ESCLARECIMENTO DE DÚVIDAS Nº 001/LCIC/2014 – 14/08/2014
RDC ELETRÔNICO Nº 002/DFLC/SBMQ/2014

CONTRATAÇÃO DE EMPRESA PARA ELABORAÇÃO DO PROJETO EXECUTIVO E EXECUÇÃO DAS OBRAS E SERVIÇOS DE ENGENHARIA PARA A CONSTRUÇÃO DO NOVO TPS, ESTACIONAMENTO, ACESSO VIÁRIO, AMPLIAÇÃO DE PÁTIO DE AERONAVES E EDIFICAÇÕES DE APOIO DO AEROPORTO INTERNACIONAL ALBERTO ALCOLUMBRE, EM MACAPÁ/AP.

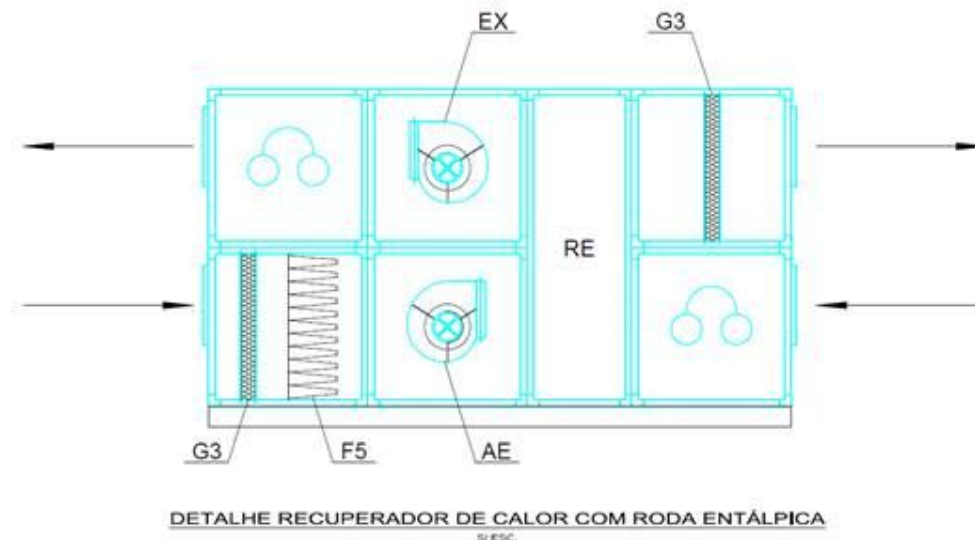
Com relação aos fancoils, solicitamos o envio de Croqui da máquina com recuperador de calor;

Segue o croqui:
